株式会社土新建材  
企画開発部

## 「エコモックフェンス扉」仕様変更のお知らせ

# エコモックフェンス扉仕様変更について

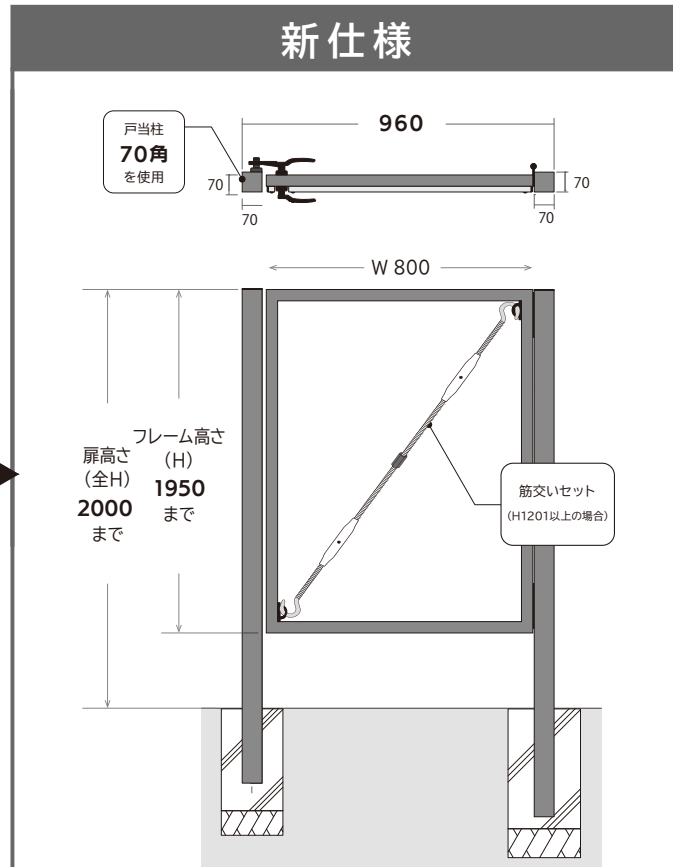
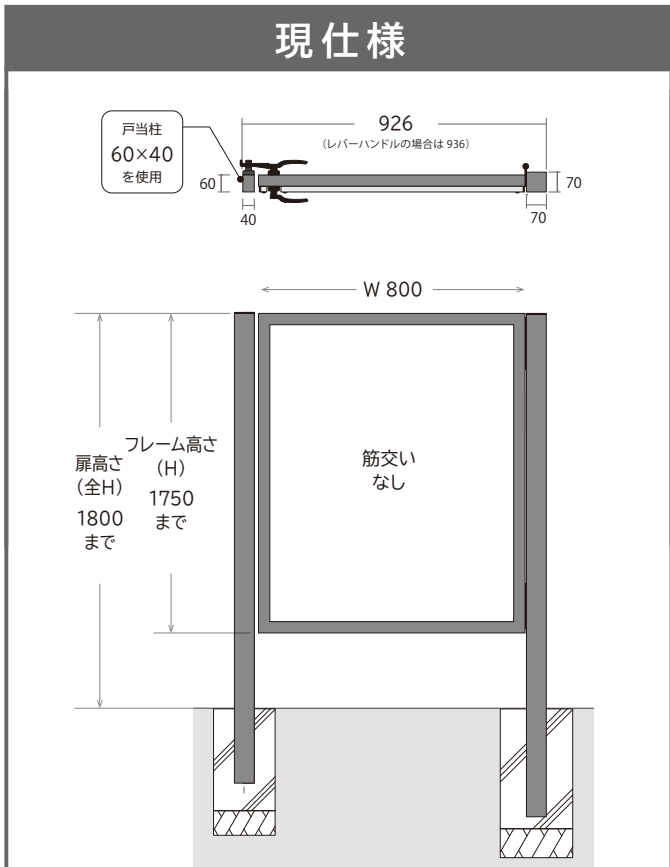
さて、この度下記部材の仕様を変更致しますので、ご案内申し上げます。仕様変更に際しまして、品番も変更になり、新部材も1点追加となりますので併せてお知らせ致します。なお、商品仕様の詳細に関しては別紙をご確認下さい。

商品名	品番	価格
(現行品) 扉半ユニットセット	右吊元・内開き用 左吊元・外開き用	¥96,000
(現行品) 扉半ユニットセット	右吊元・外開き用 左吊元・内開き用	
(現行品) レバーハンドルセット	レバーハンドル錠 取付用ボックス	¥36,000

商品名	品番	価格
(新仕様) 扉半ユニットセット	内外・左右兼用	¥96,000
(新仕様) レバーハンドルセット	レバーハンドル錠 取付用ボックス	¥36,000
(新発売) 筋交いセット	H1201 以上用	¥9,800

品番	PSET11△	PSET12△
扉仕様	右吊元・内開き 左吊元・外開き	右吊元・外開き 左吊元・内開き
サイズ	全 H1800 以下・H1750 以下用	
戸当たり柱	アルミ柱 60×40	
筋交いセット	不 要	
発注時の吊元の指定	必 要

品番	PSET15△
扉仕様	内外・左右兼用
サイズ	全 H2000 以下・H1950 以下用
戸当たり柱	アルミ柱 70 角
筋交いセット	必 要 (H1201 以上の場合)
発注時の吊元の指定	不 要
